Acuerdo 943 Por el cual se aprueba la incorporación del cambio en los límites de generación y absorción de potencia reactiva de las unidades de la planta de generación San Miguel y las respectivas curvas de carga

943

2 Marzo, 2017

Curva de cargabilidad CH San Miguel

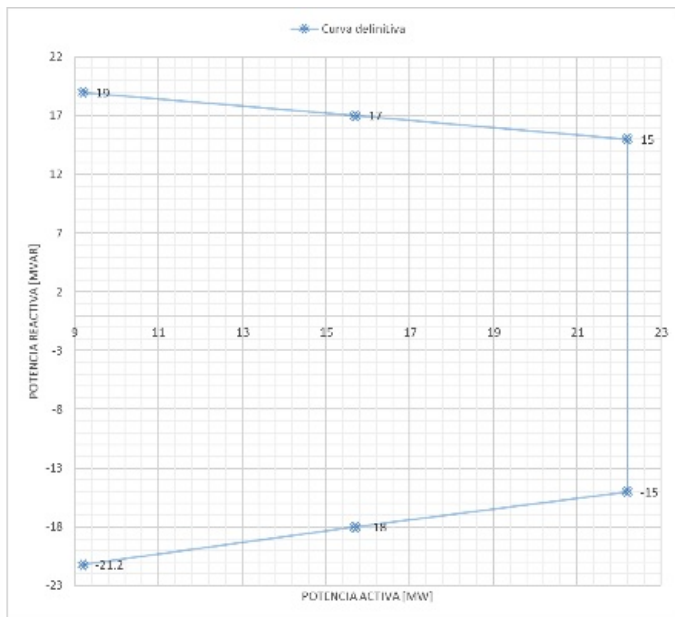
- 1** Aprobar la declaración de una nueva curva operativa de carga de las unidades de la planta de generación San Miguel, en las que se define la capacidad para entrega y absorción de potencia reactiva de la unidad

en función de la potencia activa generada.

Curva de capacidad definitiva

P [MW]	Q [MVar]
9.2	-21.2
15.7	-18
22.2	-15
22.2	15
15.7	17
9.2	19
